连云港西湖污水处理有限公司
东海县西湖污水处理厂一期提标改造工程
验收后变动环境影响分析

编制日期：2022年2月

图4-1 一期提标改造工程变动前尾水消毒工艺流程图

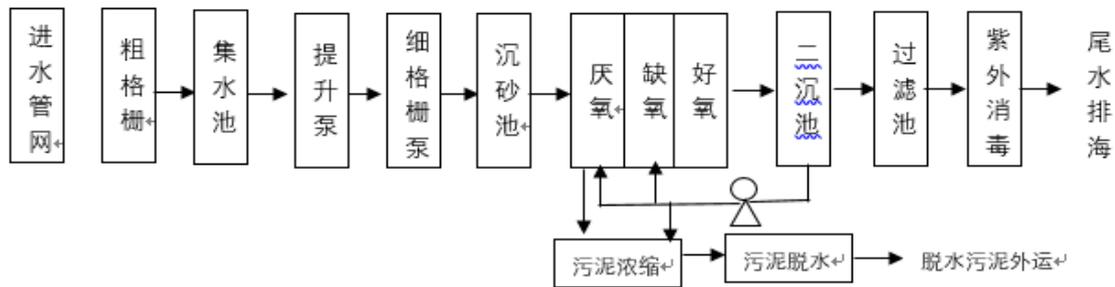
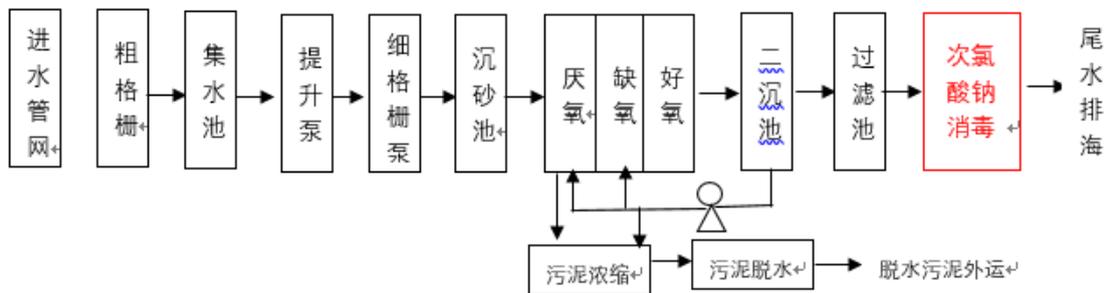
(2)原消毒工艺：一期提标改造工程尾水采用紫外消毒方式处理；本次

变动情况：消毒方式由原来的紫外消毒变为使用次氯酸钠消毒处理。

由于一期提标改造工程原使用的尾水紫外消毒经长时间使用后，消毒效果下降，通过对比现有消毒方式，选择使用提标改造预留次氯酸钠消毒系统对尾水进行消毒，原紫外消毒装置计划2022年3月拆除，将紫外消毒灯管按危废处置要求进行处置。
